**AVIS RELATIF À LA PROTECTION
CONTRE LES EVENTUELS EFFETS NOCIFS ET NUISANCES
PROVOQUÉS PAR LES RAYONNEMENTS NON IONISANTS
GÉNÉRÉS PAR DES ANTENNES ÉMETTRICES STATIONNAIRES**

Commune : LIEGE - Exploitant : PROXIMUS

Référence exploitant : 41EPP_01

Rapport n° 3232 / 2024

Figure 1 : Vue en plan des lieux de séjour et des points de contrôle

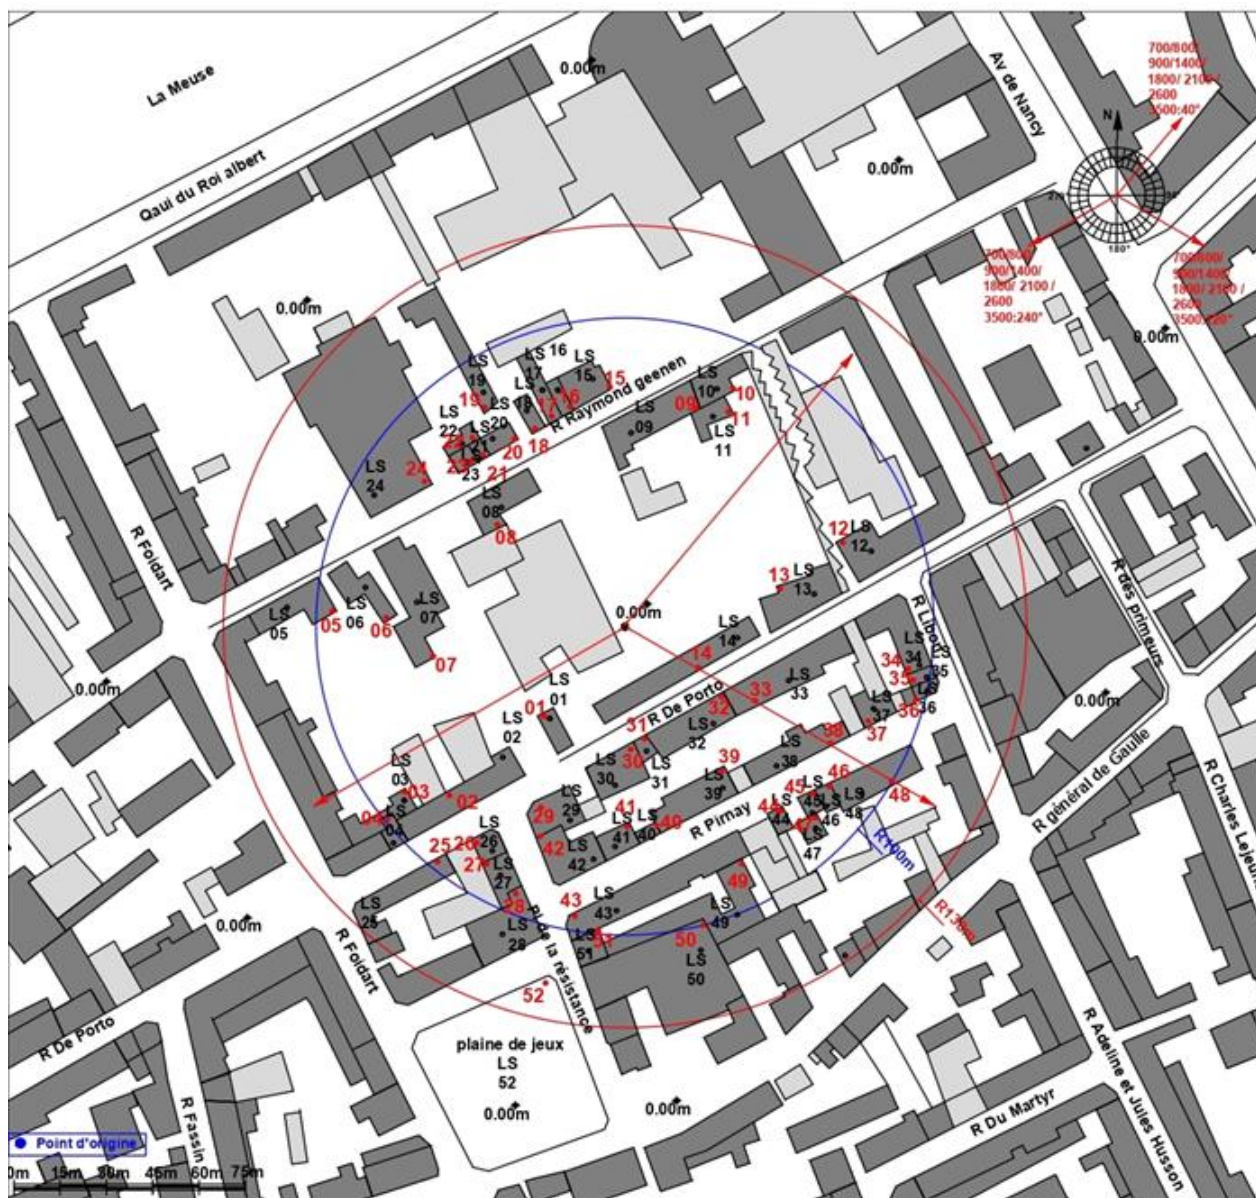
Les fréquences d'émission, la puissance rayonnée par chacune des antennes et leur gain permettent de déterminer le rayon de la zone à analyser. Tout dépassement de la limite par installation est exclu en dehors de cette zone. Le tableau 2 reprend les 35 LS² pour lesquels l'indice d'exposition est le plus élevé. Les différentes colonnes indiquent :

- le numéro du point de contrôle repris sur un des plans de la figure 1;
- le numéro du LS dans lequel se trouve le point de contrôle de la 1^{ère} colonne ;
- l'atténuation d'obstacle prise en compte pour le calcul de l'indice d'exposition dans le LS ;
- le résultat du calcul de l'indice d'exposition.

En ce qui concerne les antennes de l'installation mentionnées dans le tableau 1, la distance maximale à laquelle la limite pourrait être atteinte, à l'extérieur, est égale à 95,7 m. S'il n'y a pas de LS à une distance inférieure, les antennes respectent forcément la limite d'immission.

Dans le cas des LS situés à l'intérieur des bâtiments, une atténuation d'obstacle est prise en compte et il en résulte que la distance maximale à laquelle la limite pourrait être atteinte se réduit à 67,7 m.

Les résultats de l'évaluation décrite au paragraphe 4 indiquent que les antennes émettrices stationnaires de l'installation faisant l'objet du présent avis ne produisent pas, dans un lieu de séjour, un rayonnement électromagnétique maximum supérieur aux limites fixées à l'article 4 du décret.

En conclusion, les antennes émettrices stationnaires faisant partie de l'installation référencée dans le paragraphe 2 et dont les caractéristiques techniques sont résumées dans le tableau 1 **respectent les limites d'immission** fixées à l'article 4 du décret du 8 décembre 2022 (M.B. du 16.12.2022) modifiant le décret du 3 avril 2009 relatif à la protection contre les éventuels effets nocifs et nuisances provoqués par les rayonnements non ionisants générés par des antennes émettrices stationnaires.
